BME カタログ 12.3J 版掲載品 マグネット キャッチ変更のお知らせ

No.	カタログ頁	旧品番	新品番	名称
1	5-31	3 842 518 740	3 842 558 323	マグネット キャッチ

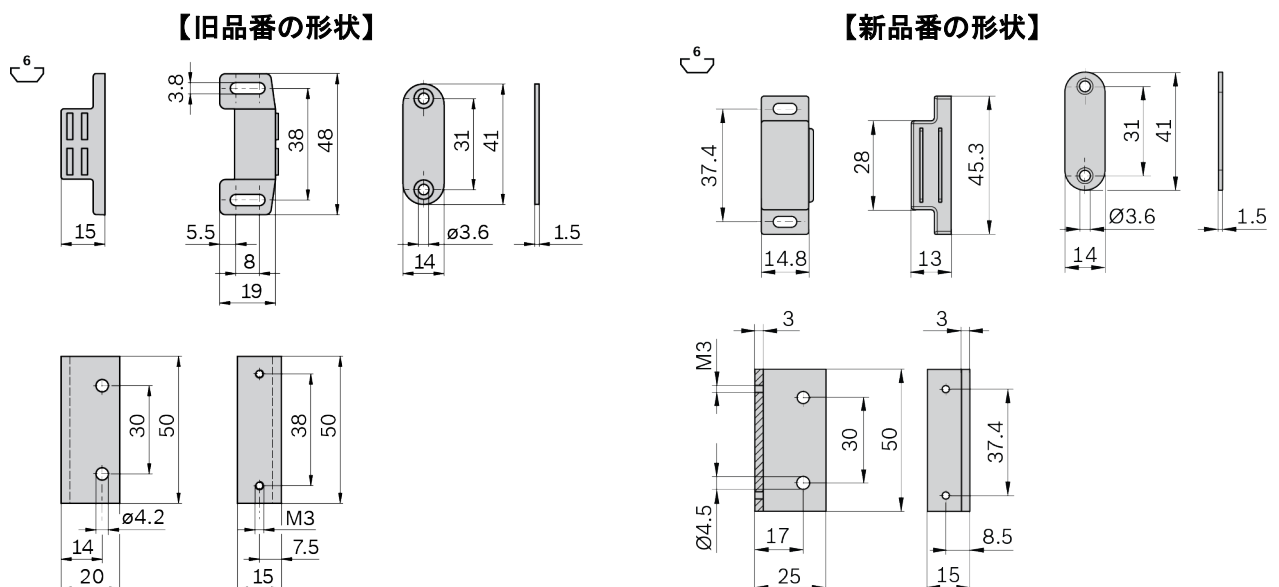
変更概要： 形状を見直し取り付けるフレームからの飛び出しを減らします。
取り付け位置に変更等はございませんが、厚みが15mm⇒13mmとなりますので、取付け時の高さにご注意ください。
材質および価格の変更はございません。
